発電用原子炉施設に係る型式設計特定機器の 型式指定申請

指摘事項（コメント）への回答（その4）

2026.09.08
カナデビア株式会社

図15-1 遮蔽解析フロー図^{注)}（申請時から変更なし）

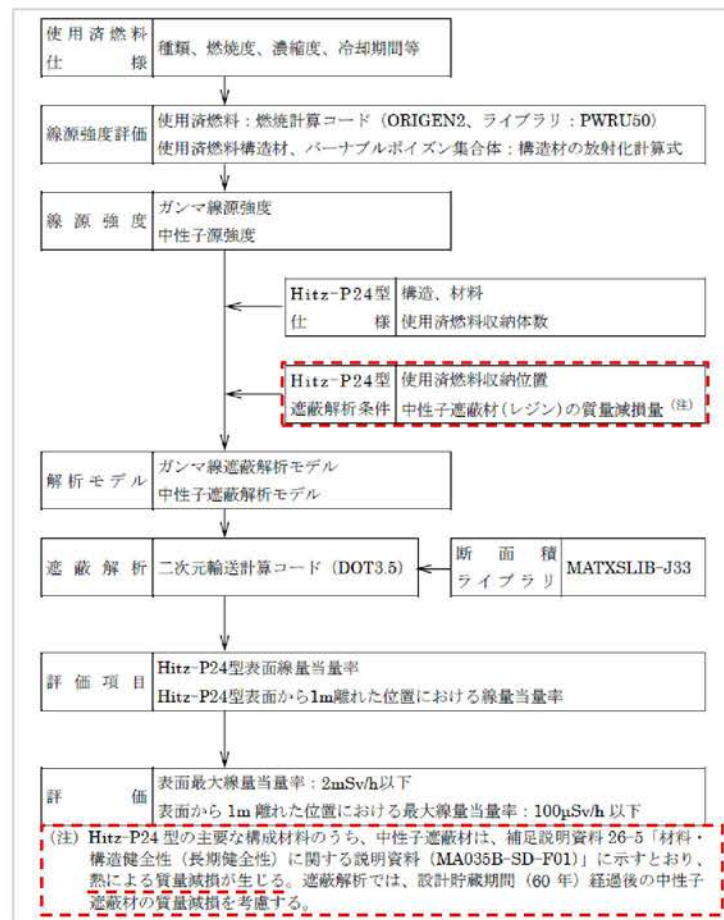
変更しようとしている中性子遮蔽材のガンマ線照射量のしきい値である 10^6Gy について、機械的性質の変化のみが示されており、物質としての変化がないことおよび遮蔽性能を損なわないことが十分に説明されていない。このしきい値を適用することの妥当性および適用した時の安全解析の保守性について、技術的内容に基づいて説明すること。

また、ガンマ線照射量のしきい値を変更する場合は、妥当性の十分な説明が必須であり、説明が困難な場合は、収納物の収納条件などの変更により変更前のしきい値を満たすことを示すこと。

- 熱的劣化として遮蔽解析条件に考慮している中性子遮蔽材の質量減損（右図参照）が増加
→遮蔽解析を実施し、法令基準値を満足することを確認
（第38回審査会合（令和7年12月9日）において説明済み）

- 中性子遮蔽材に対する累積ガンマ線照射量が増加
→判断基準値については、使用予定期間中の放射線の減衰を考慮して計画された照射試験に基づく値を用いていたことから、照射量がさらに大きい別のデータ（有意な機械的特性の変化が生じない照射量）を引用することとしていた。

検討した結果、機械的特性の変化が生じないことと遮蔽性能が維持されることとの相関について、説明が困難と判断
